Technical *Info*

Výměna řemene 6PK1140 ELAST na 6PK1070 pro Audi, VW, Seat a Skoda 1,6 TDI a 2,0 TDI (Common Rail)

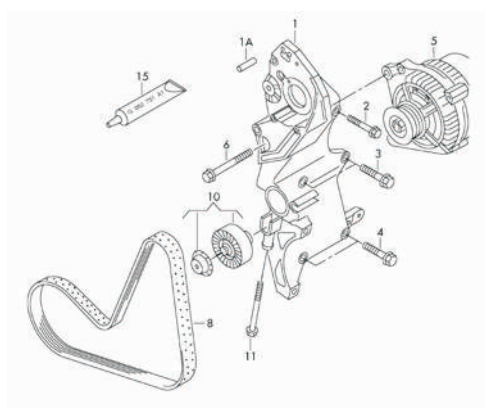
Řemen 6PK1140 ELAST (č.OE-03L903137G)
již není součástí dodávky.
Řemen 6PK1070 (No-OE 30L903137)
nelze přímo nahradit.

Výroba nové konstrukce řemene
prokázala lepší vlastnosti, proto je
nutné, v případě potřeby vyměnit
nový typ řemene.

Vodící kladka (OE 03L145276)
by měla být nahrazena kladkou
s napínacím prvkem (OE 038903315AH).
Spolu s novým řemenem, napínací
kladkou je nutné instalovat i nový šroub
(OE-Nr. N10640801) M8x50
se šestihrannou hlavou.
